Topre C□, LTD.		東プレ株式会社 冷凍機器事業部	
引当	SC04-3232H(S)C	図番	AZZZ0010
名称	スタンバイ電源BOX内 回路図		
トプレック 株式会社			日付 H11.12.1

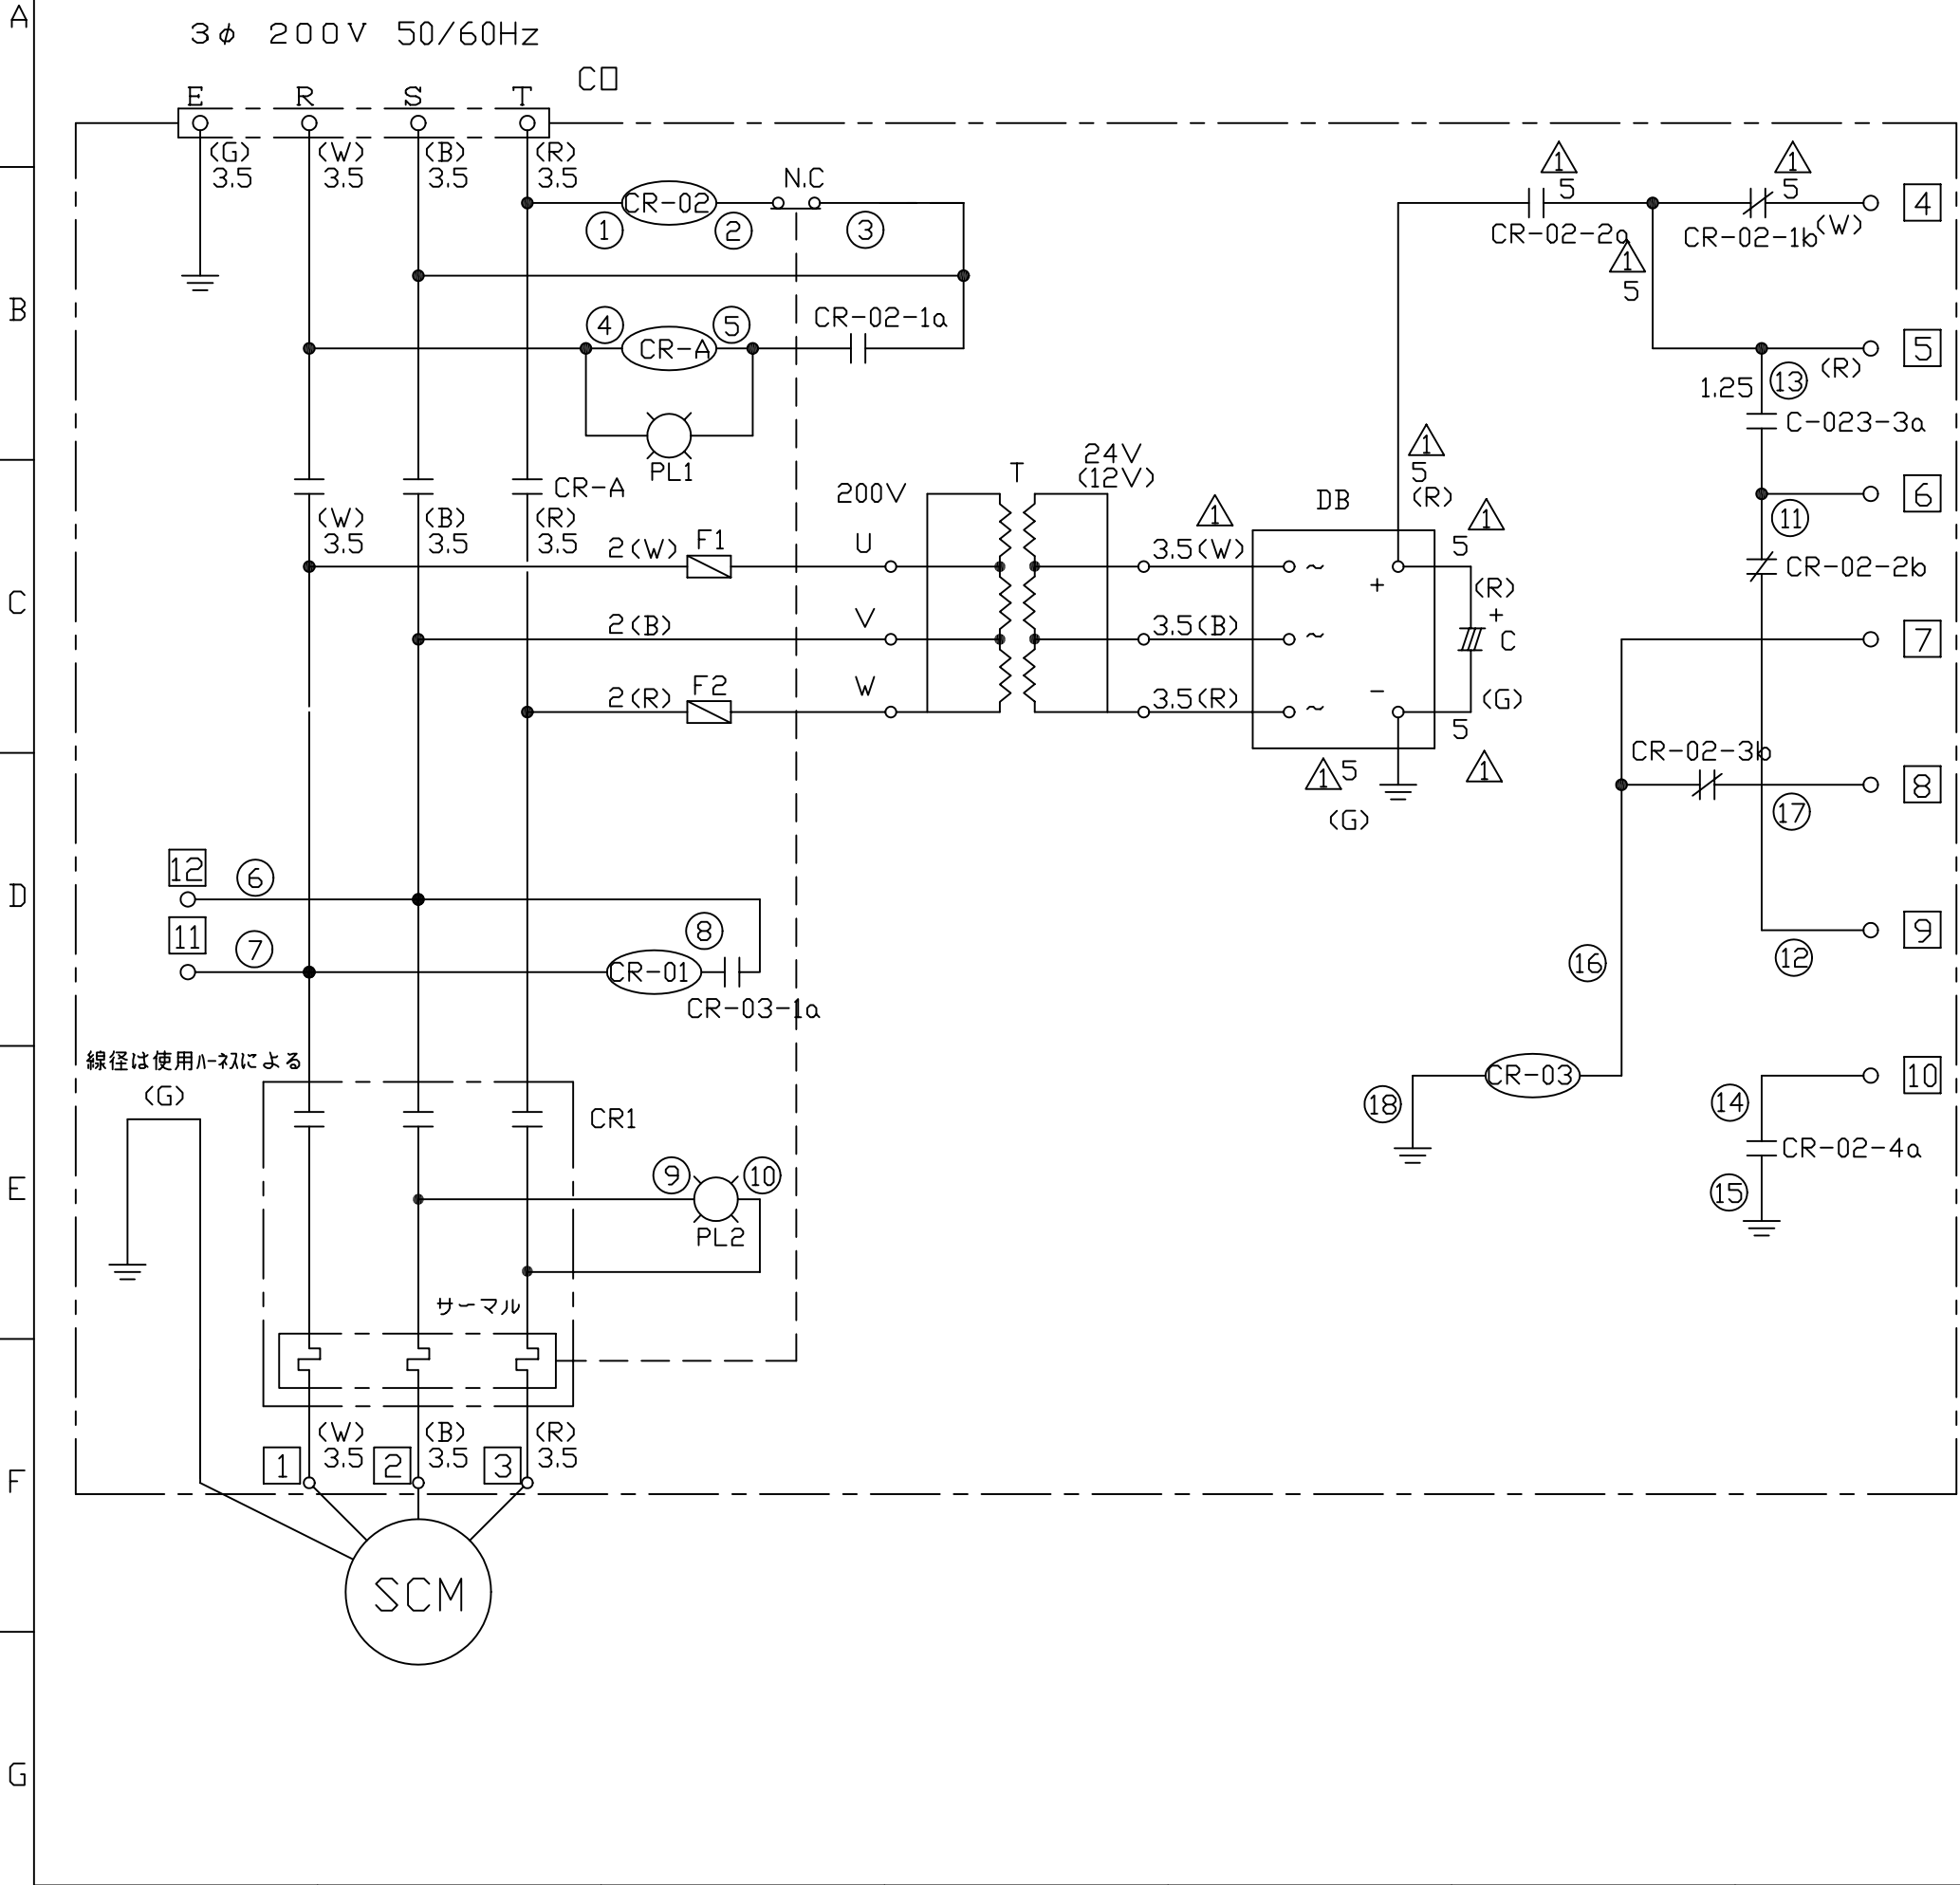
訂正番号	訂正箇所	訂正記事	訂正	検閲	承認	日付
⚠		線径変更(2sq→3.5sq, 3.5sq→5sq), 注記7追記	馬場			H12. 1. 7

- 注記) 1. Oは線番を示す。
2. □は端子台Noを示す。
3. くは線色を示す。
R:赤 W:白 B:黒 G:緑
4. 線に接する数値は線径を示す。
5. 指示無き線径は1.25sqとする。
6. 指示無き線色はY:黄とする。
⚠ 7. 線種は全てI V線を使用のこと。
